# CTDR-0514-3Z 廃止に伴う新製品移行資料

2015/9/9

テクニカルソリューション推進室

廃止該当製品名	新製品名
CTDR-0514-3Z	CTDR-S0514-3L

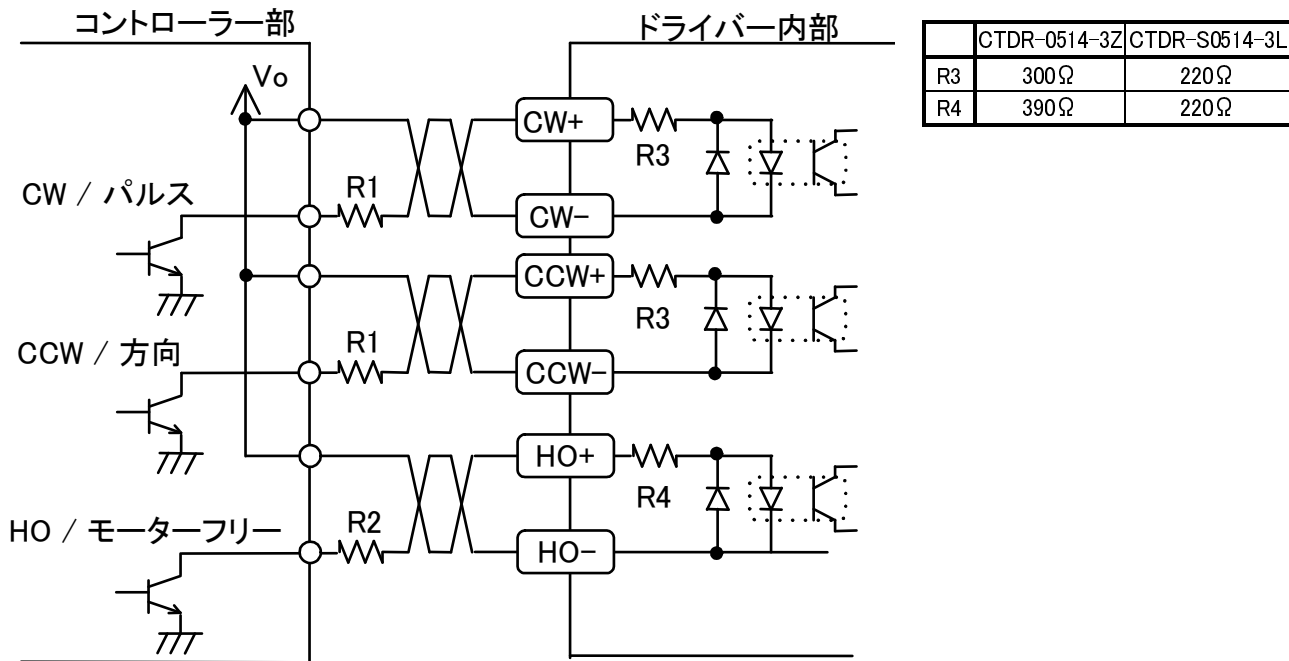
CTDR-0514-3Z に対応する新製品は次の型番になります。
